ブレーキリンク式

改善の内容

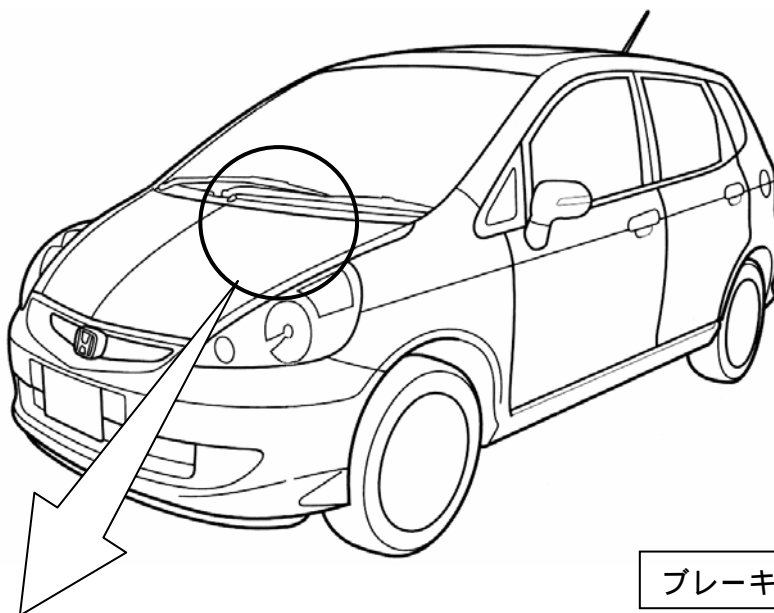
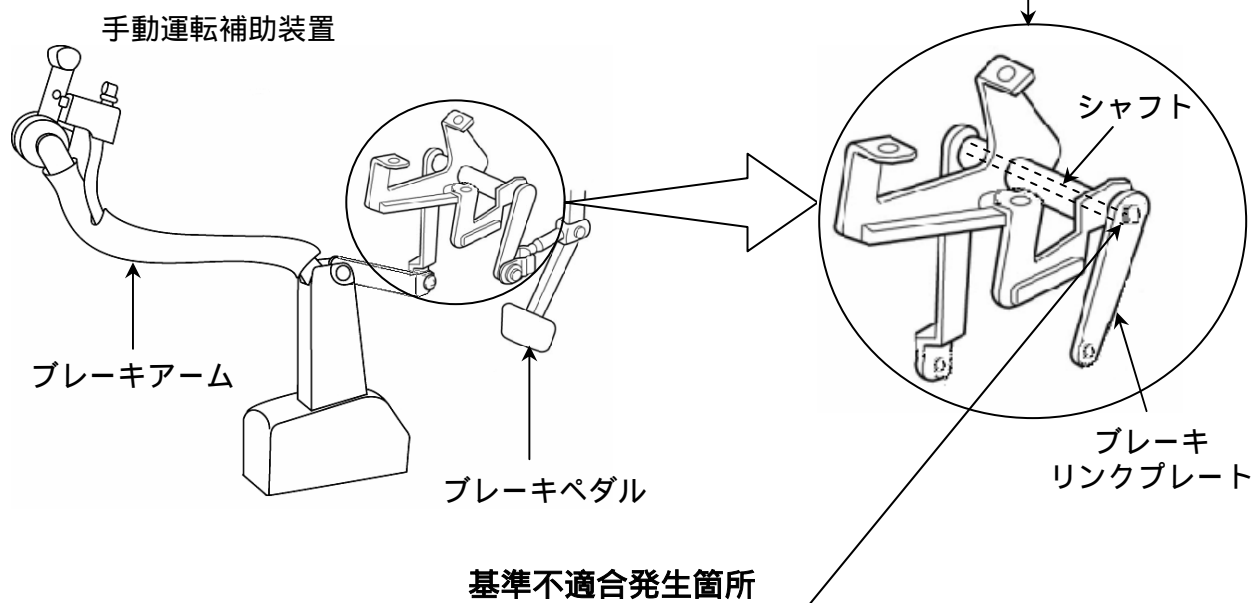
ブレーキペダルを手動で操作するための運転補助装置装着車両において、操作力を伝達するブレーキリンクプレートとシャフトの溶接強度に不十分なものがあるため、車両が停止した状態で、ブレーキアームをさらに押し込むと当該溶接部に過大な力がかかり亀裂が生じる場合がある。そのため、そのまま使用を続けると溶接部の亀裂が進行し、最悪の場合、破断してブレーキが効かなくなるおそれがある。

全車両、当該運転補助装置のブレーキリンク式を良品と交換する。

注： は交換部品を示す。

識別：ブレーキリンクプレートと外側下部に基各ポイントを塗布する
